Wielkopolskie Muzeum Niepodległości

Dotyczy: **Postępowania o udzielenie zamówienia publicznego pn.: „ Budowa Muzeum Powstania Wielkopolskiego 1918-1919” – postępowanie numer FA.261-4/2023.**

Zamawiający w ww. postępowaniu na podstawie art. 135 ust. 1 i 2 oraz 137 ust. 1 ustawy z dnia 11 września 2019 r. Prawo zamówień publicznych (tj. Dz. U. z 2022 r. poz. 1710 ze zm.) zwanej dalej „Ustawą” lub „Ustawą Pzp”, informuje o pytaniach i wyjaśnieniach do treści Specyfikacji Warunków Zamówienia (SWZ) oraz zmianach SWZ:

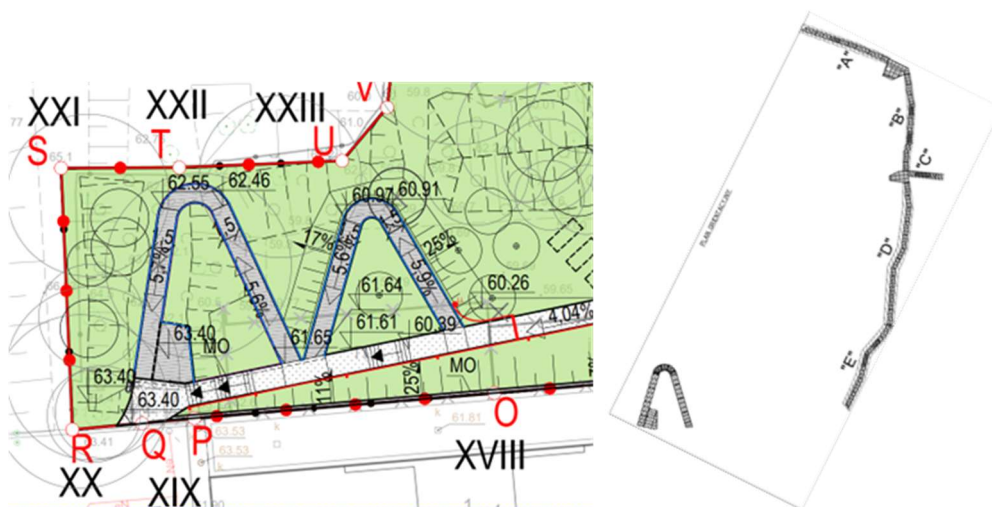
7. Prosimy o wyjaśnienie, czym są obszary wrysowane na rysunku „MPWP-EX-STP-Z-MP-000-0-0-PROJEKT ZAGOSPODAROWANIA TERENU” w południowej części opracowania (sześć obszarów narysowanych linią przerywaną) widoczne poniżej:

Zgodnie z opisem są to przestrzenie zaznaczone pod ogródki społeczne. Wskazanego w pytaniu asortymentu (sześć donic na potrzeby ogródków społecznych) nie należy wyceniać w ramach przedmiotowego zamówienia.

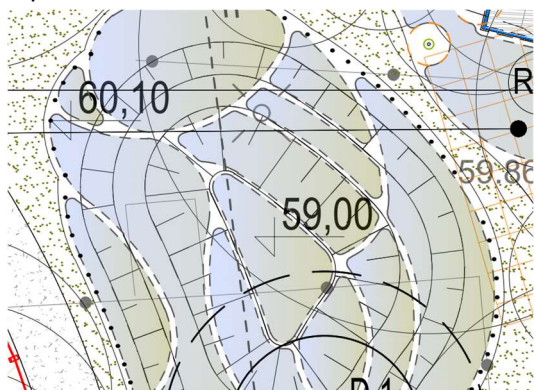
14. Prosimy o informację czy w zakresie materiałów i kolorów wyposażenia Zamawiający dopuszcza rozwiązania zamienne do tych wymienionych w specyfikacji materiałowej?

Obowiązują wymogi zawarte w dokumentacji projektowej.

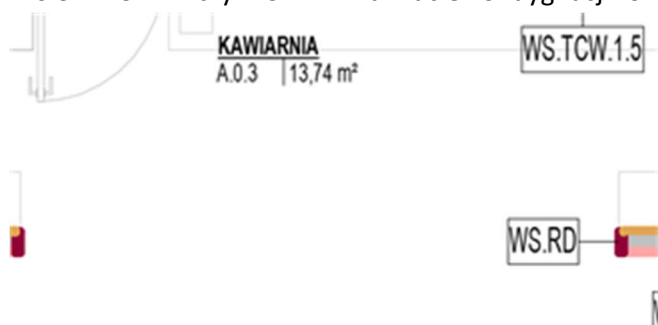
29. Wykończenia ścian. Prosimy o szczegółowe rozpisane wykończenia oznaczonego na rysunkach symbolem WS.LW.2 wraz ze wskazaniem grubości warstw. Specyfikacja materiałowa opisuje tylko WS.LW.19

Należy przyjmować wykończenie WS.LP.7 zgodnie z oznaczeniem kolorystycznym na schematach wykończeń. Na schematach wykończeń błędnie została oznaczona część składowa wykończenia o oznaczeniu WS.LP.7, gdzie oznaczenie WS.LW.2 stanowi wierzchnią warstwę Lamelle gipsowo-włóknowe.

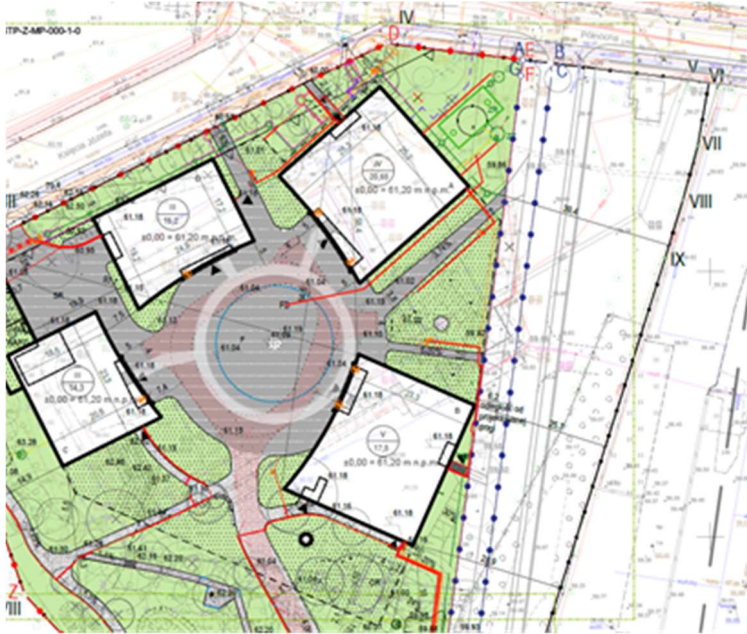
2. Prosimy o wskazanie lokalizacji ścian przy wejściach do wind, które mają być wykończone panelami z blach mosiężnych, a które blachą perforowaną na podkonstrukcji stalowej (oznaczenie wykończeń: WS.BS.5 oraz WS.BS.7).

Należy przyjmować zgodnie ze schematami wykończeń ścian. W przypadku portali windowych nie przewiduje się wykończenia z blachy mosiężnej perforowanej.
